Contraente: 	Progetto: RIFACIMENTO METANODOTTO SAN SALVO-BICCARI DN 650 (26"), DP 75 bar E OPERE CONNESSE		Cliente: 
	N° Contratto : N° Commessa : NR/17076		
N° documento: 03492-ENV-RE-000-0008	Foglio 1 di 21	Data 23-04-2019	RE-SIA-008

CONTRODEDUZIONI ALLE OSSERVAZIONI
 presentate a seguito della pubblicazione dell'avviso al pubblico integrativo,
 pubblicato sul portale delle Valutazioni ambientali VAS/VIA del MATTM comunicato
 con nota prot. 3952 del 18/02/2019

Fig. 2.1 - Variante al parallelismo dal km 29+195 a km 31+095 al fine di evitare un versante in dissesto nel Comune di Larino.

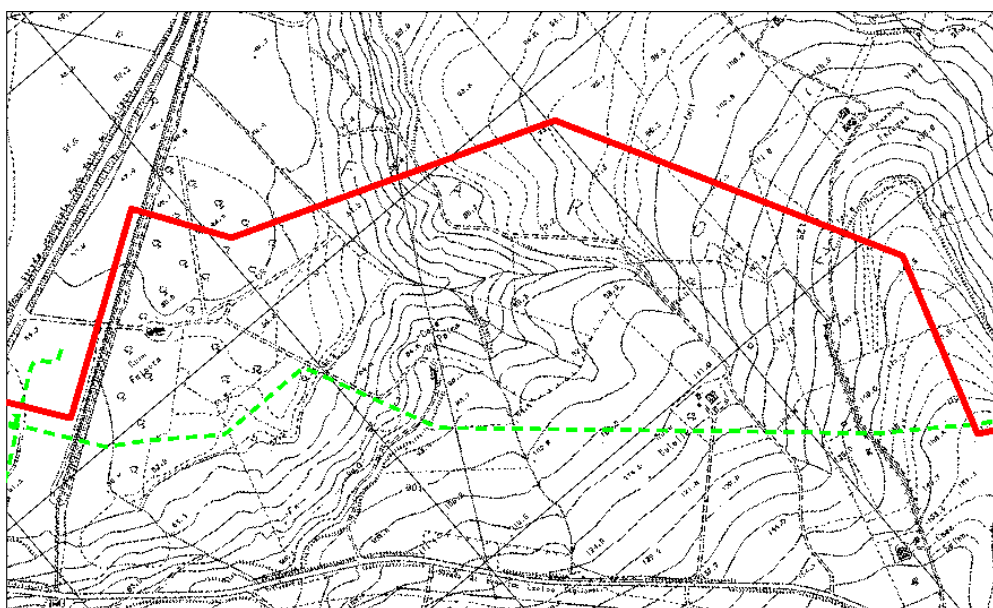
“Trattandosi di una sostituzione in affiancamento di una condotta esistente, che sostituisce già una gravosa servitù per i proprietari dei fondi agricoli in una zona irrigua con caratteristiche agronomiche di valore elevato, si annuncia il parere negativo riguardo a qualsiasi variazione del tracciato esistente.”

La condotta in progetto si allontana dal km 29+195 a km 31+095 al fine di evitare l'attraversamento di un versante caratterizzato da dissesti con movimenti classificati da IFFI come scivolamento e aree censite dal PAI.

Il tracciato in progetto devia verso nord-est percorrendo il tratto in pianura compreso tra la strada SS n. 647 in rilevato e l'acquedotto pensile DN 2500 in calcestruzzo che viene attraversato dopo circa 330m. La condotta prosegue poi attraversando un uliveto e risale una scarpata per circa 120m in corrispondenza della quale saranno previste delle opere di drenaggio superficiale e profondo per garantire la stabilità dell'opera.

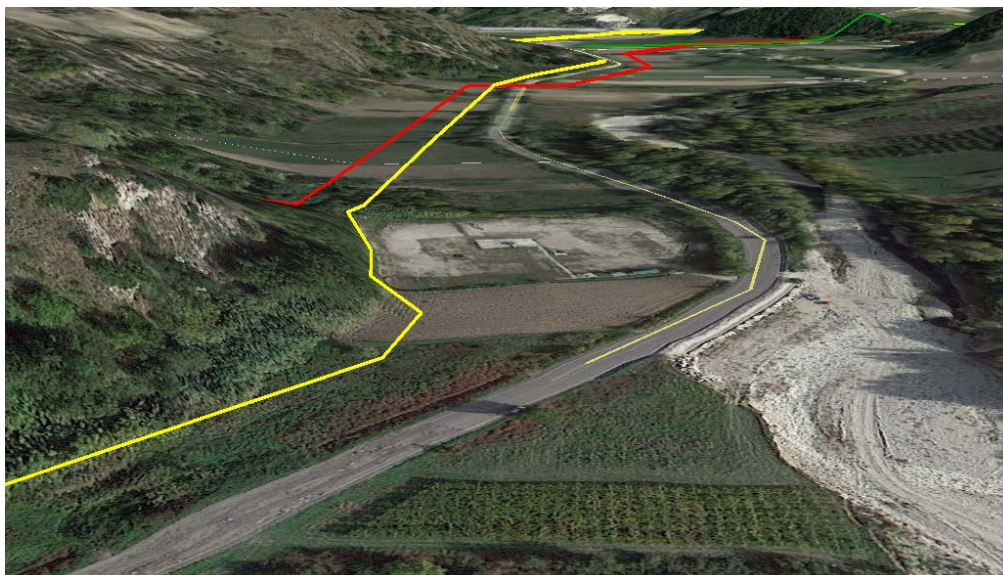
"In relazione alla documentazione a corredo dell'istanza relativa al progetto in oggetto, con la presente questo Ente ritiene che il percorso vada a caricare ulteriormente il territorio con nuovi impianti che andrebbero a passare su aree allo stato attuale ancora libere e pertanto, trattandosi in particolare di un "rifacimento", sarebbe il caso non incidere su territori ancora incontaminati ed al contempo discostarsi quanto più possibile dall'abitato presente e di futura realizzazione.

Per quanto sopra esposto, ed in particolare per le modalità di attraversamento dell'abitato di c.da Montalfano si ritiene che il tracciato proposto debba essere necessariamente rivisitato."

- nel tratto finale nella zona di fondovalle del Fiume Treste, il ricollegamento della variante proposta al tracciato attuale non risulta possibile per la presenza del metanodotto Larino-Chieti DN600 (24") della società SGI in fase di realizzazione, riportato in giallo nell'immagine sotto, che occupa già l'unico corridoio percorribile al di fuori dell'area pozzi AGIP. Nel lato opposto infatti il limite dell'area pozzi è

subito a ridosso della strada provinciale che a sua volta costeggia il Fiume Treste rendendo di fatto impossibile il passaggio (vedi immagine sotto).
